Les onze repères A à K, la façade de chacun, et ce que la lecture en élévation corrige au cahier en plan

Planche 4 / 14 — Façade est — les appareils sur l'élévation

Planche 9 / 14 — Façade ouest — les appareils sur l'élévation

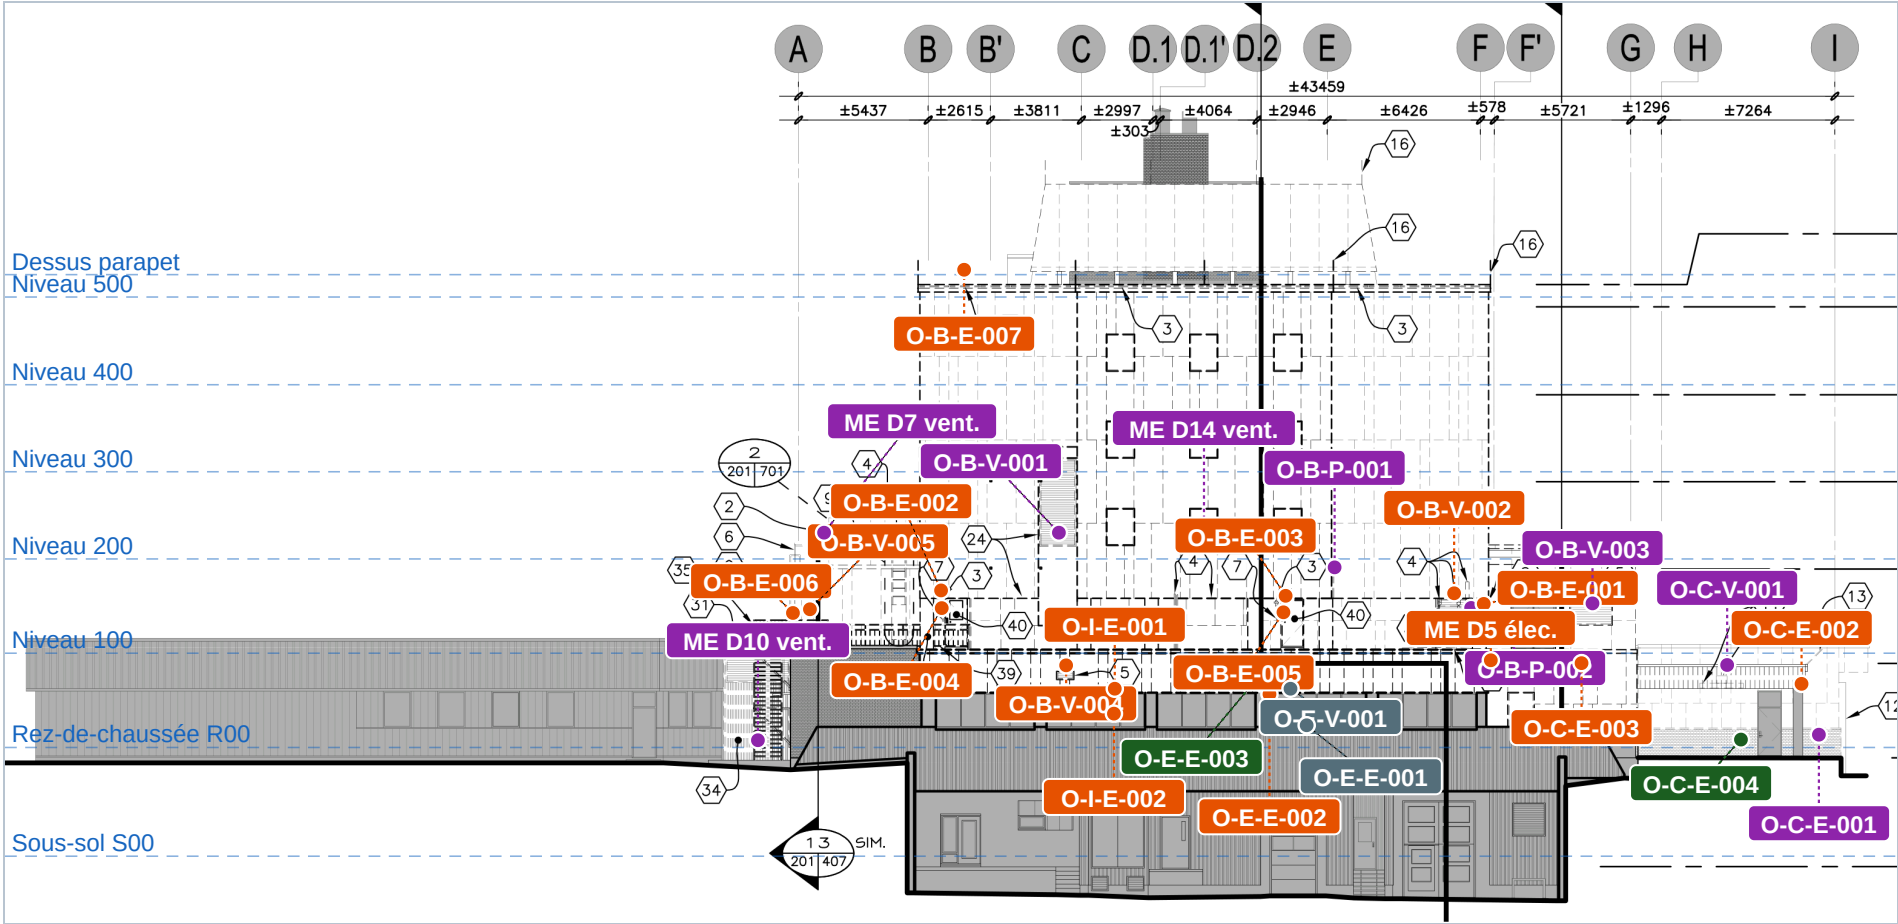
Ce que les verrous de la façade ouest révèlent La façade ouest porte les plus gros travaux temporaires du chantier. Deux conduits de prise d'air frais de 900 x 900 mm, montant du niveau 100 au niveau 300 sur toute la largeur D.1'–D.2, doivent être installés et raccordés au plénum sous le soffite avant de toucher au parement derrière le conduit existant du bloc opératoire — et l'installation elle-même est écrite « en plusieurs étapes ». C'est la plus grosse installation provisoire de tout le projet, et elle n'apparaît nulle part dans le découpage en plan. L'unité d'hémodialyse est ici aussi, et sans ligne au tableau. La note D7 ventilation de ME001D la repère sur l'élévation ouest avec sa passerelle d'aluminium et ses trois conduits, mais le tableau ne la porte qu'au nord (N-F-V-005). Les conduits traversent le parement de part et d'autre de l'angle nord-ouest : le nord et l'ouest ne peuvent pas être planifiés séparément sur ce point (Z-29). Trois verrous inter-façades partent d'ici. Les évents de l'autoclave, dessinés au sud, sont à relocaliser avant le début de l'ouest ; la prise d'air médical temporaire se pose à l'ouest pour permettre le nord ; les conduits temporaires de l'hémodialyse précèdent la démolition au nord comme à l'ouest. L'ordre des façades est commandé par l'électromécanique, pas par l'architecture. Le seul verrou hivernal du projet. Le thermostat Pyrotenax et son câble chauffant (O-B-E-001) sont la seule ligne du tableau bornée « en dehors de la période hivernale », avec une durée écrite en mois. Sur la même façade, la persienne du garage des ambulances (O-B-V-004) est écrite « en période estivale ». La façade ouest est donc une façade de belle saison. Quatre lignes non départageables. Les luminaires et lecteurs des portes du laboratoire et du bloc opératoire (O-B-E-002 à 005) correspondent à deux couples de bulles identiques ; les feuilles ME ne permettent pas de dire lequel est lequel. De même, les numéros de persiennes P-01 à P-18 portés sur les dessins ne renvoient à aucune nomenclature retrouvée dans le jeu — l'appariement repose sur la concordance des dimensions mesurées ^[lecture].
